ALLEGATO VIA

Procedimento per il rilascio del Provvedimento Autorizzatorio Unico (PAU) per il progetto di variante sostanziale all'installazione IPPC in comune di Calcinato (BS) in via Cavicchione di Sopra, con ampliamento del perimetro IPPC, consistente:

Rif. Sistema informativo regionale SILVIA: VIA0158-BS

Valutazione relativa degli aspetti ambientali connessi al progetto in oggetto ai fini della relativa formulazione pronuncia di compatibilità ambientale.

Figura 3.1: sovrapposizione planimetrica capannone in progetto – ex discarica Gabeca

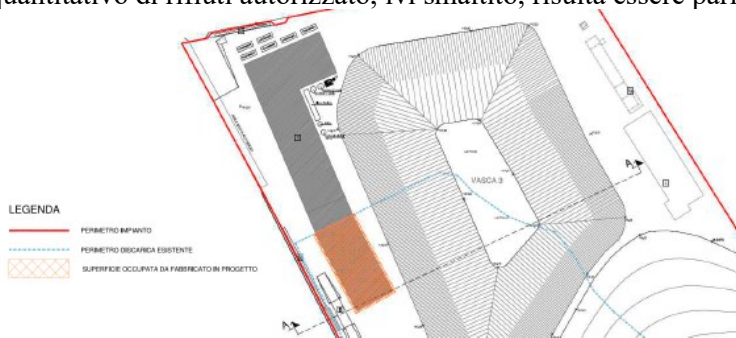
Parte dell'area destinata al capannone di nuova edificazione è interessata, sul lato sud, dalla presenza di una discarica di rifiuti inerti cessata. Tale discarica "Gabeca" è stata in gestione dal 1983 al 1994 ed il quantitativo di rifiuti autorizzato, ivi smaltito, risulta essere pari a 120.000 mc.

Al fine della realizzazione delle fondazioni e della fossa di ricezione rifiuti del capannone si provvederà all'escavazione del rifiuto depositato per un quantitativo pari a circa 3.000 mc

Inoltre in merito a quanto indicato dal Comune di Calcinato che *“parte del capannone ricade in zona geo Z2A : terreni di fondazione particolarmente scadenti (ex discarica Gabeca area oggetto di landfill mining e nuova edificazione sovrastante)”*, è stata svolta un'analisi della sismicità locale di terzo livello da parte della Bossich Geoengineering Srl, al fine di fornire un ulteriore approfondimento su tale aspetto. L'analisi conclude che, ai sensi del D.M. 17/01/18 e della D.G.R. IX 2616/2011 e del D.M. 17/01/18 (NTC 2018), è verificata positivamente la fattibilità geotecnica idrogeologica e sismica dell'intervento.

Nei successivi chiarimenti (pg n. 63962 del 31.03.2023) la ditta ha *“valutato che dalle prove effettuate in situ non sono emerse situazioni che possano far pensare ad un cedimento differenziale dell'area su cui sarà realizzato l'ampliamento del fabbricato industriale esistente”*. Inoltre, accogliendo quanto richiesto dal Comune di Calcinato le relazioni di calcolo strutturale, che verranno fornite in fase di progetto esecutivo, terranno conto della condizione peggiore evidenziata anche dall'elaborato prodotto dal Dott. Geol. Ferdinando Bossich e trasmesso con le integrazioni presentate in data 03/02/2023.
